CONSULTA PÚBLICA No. 016-18
Resolución AN No. 12760-elec de 1ro de octubre de 2018

Comentarios de ENSA a la Propuesta de Ingreso Máximo Permitido (IMP) a la Empresa de Distribución Eléctrica Metro-Oeste, S.A. (EDEMET), a la Empresa de Distribución Eléctrica Chiriquí, S.A. (EDECHI) y a Elektra Noreste, S.A.(ENSA), para el periodo comprendido del 1 de julio de 2018 al 30 de junio de 2022.

B. INGRESO MÁXIMO PERMITIDO ENSA

Cuadro N° II.2.11
Serie histórica de energía facturada - ENSA [MWh]

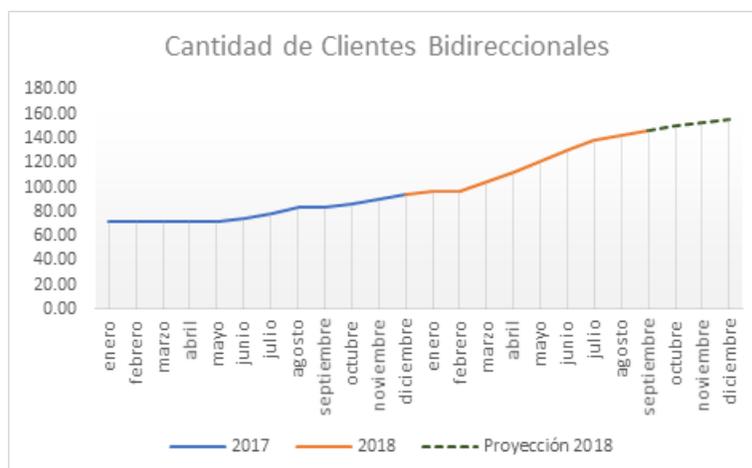
En el Cuadro II.2.11, que muestra la serie histórica de la energía facturada por ENSA, evidencia el crecimiento real de la demanda en MWh:

Sin embargo, el crecimiento real de la demanda en porcentaje reconstruido a partir de los mismos datos muestra un crecimiento, durante los últimos dos años, de 1.24% y 2.15%, respectivamente, tal como se expone en la siguiente la tabla:

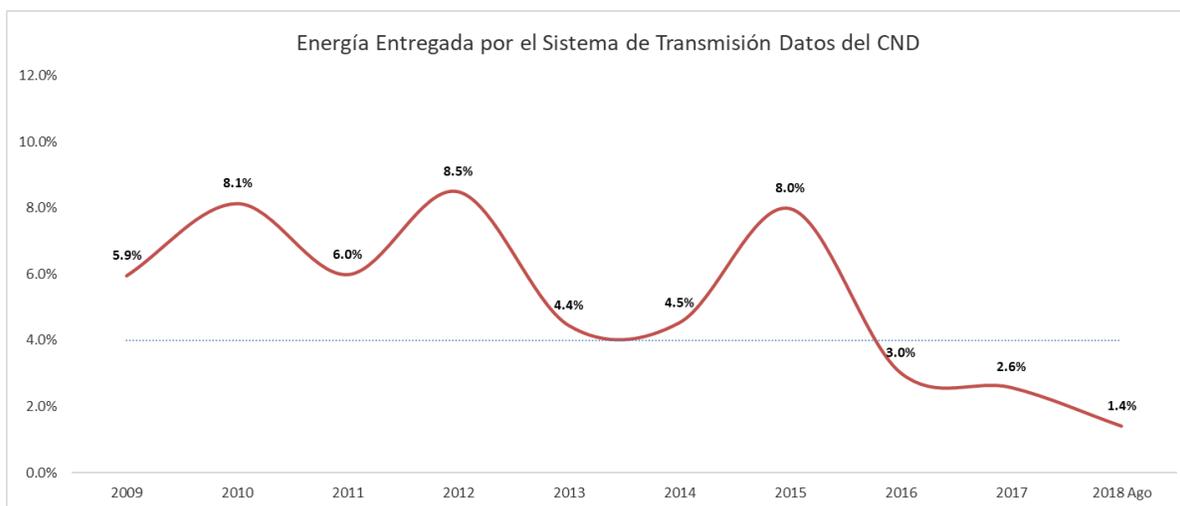
Todo lo anteriormente descrito se evidencia también en los datos del CND, en su archivo "Datos Históricos de Mercado", que muestra el crecimiento de la energía entregada por

el Sistema de Transmisión de los años 2009 a agosto de 2018; y evidencia, para los últimos 2 años, **crecimientos por debajo del 3.0%** (2.6% y 1.4% que corresponde al 2017, y corte a agosto de 2018, respectivamente).

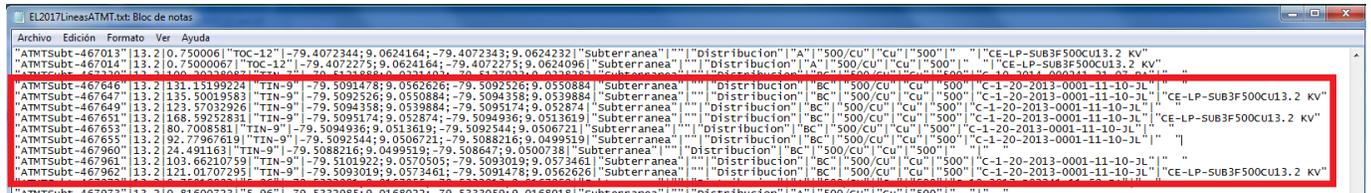
En la cuenta regulatoria **DLSMT-13.8** – Líneas Subterráneas de Media Tensión 13.8 Kv, de este proyecto se aplicó el factor de asimetría de 0.9, sin embargo, consideramos que no es correcto por lo establecido en su definición como se muestra a continuación, ya que este proyecto tiene su asociación correspondiente con el archivo de red de Líneas ATMT 2017 en la cual se visualiza la información requerida de las características de sus conductores. Adicionalmente, en esta misma cuenta regulatoria también están incluidos los costos asociados a las obras

civiles como: las cámaras subterráneas y vigaductos, los cuales elevan el costo de esta cuenta regulatoria en comparación con otros proyectos que se instalan en infraestructura civil existente.

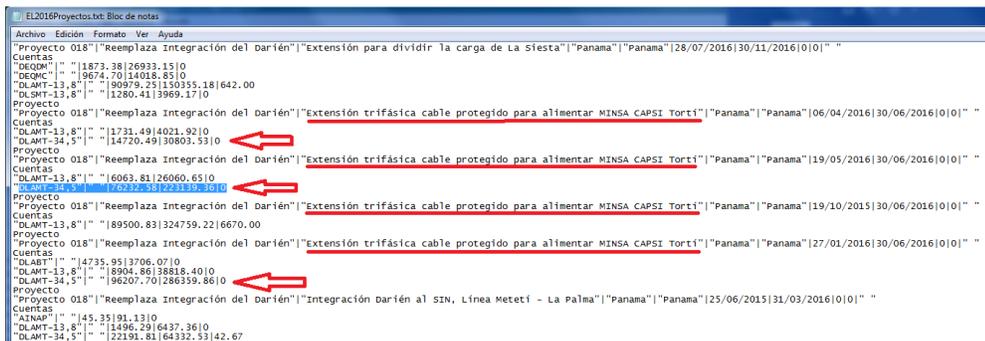
Subproyecto 1: **“Extensión de cable protegido Agua Fría-Tortí”**, que tiene el monto \$727,464 para la cuenta regulatoria DLAMT 34.5 kV se encuentra bien definido en el archivo “Proyectos.txt” del año 2016, remitido al Regulador tal como se muestra a continuación, sin embargo, de acuerdo con lo transcrito en la Consulta, el Regulador solo tomó unos de los tres montos que conforman el subproyecto para efectos de la comparación:

Adicionalmente, al revisar el sub proyecto 1: Extensión de cable protegido Agua Fría – Tortí, en el elemento: Integración Darién al SIN, Línea Santa Fe – Metetí se observa una diferencia entre los B/. 45.524 (que coinciden con lo reportado en la planilla CC), con respecto al valor totalizado de B/. 727,464 (años 2016 y 2017) lo cual eleva de sobremanera el total del monto, debido a este sub proyecto cuyo monto total es de B/. 3,047,941.53.

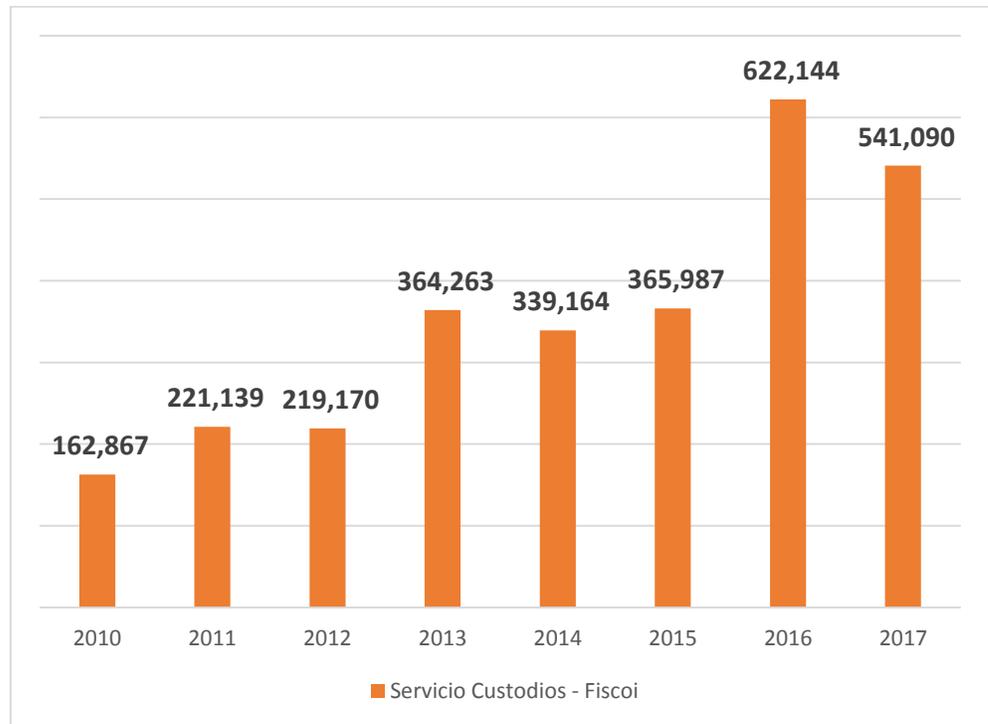
Con esta información reforzamos el concepto que en la clasificación original presentada por ENSA, se identificó un grupo representativo de barrios como zona roja e invasiones cuyas pérdidas por diferencia hacen que el indicador de 8.3% de pérdidas totales para "el resto" de la zona de concesión de ENSA sea muy cercano a lo esperado de una empresa eficiente como las utilizadas de referencia en las empresas comparadoras de los Estados Unidos. En otras palabras, si ENSA no tuviese dentro de su zona de concesión, áreas de difícil gestión como son las zonas rojas e invasiones ilegales, tendría en pérdidas totales un valor bastante cerca al reconocido como eficiente por el regulador.
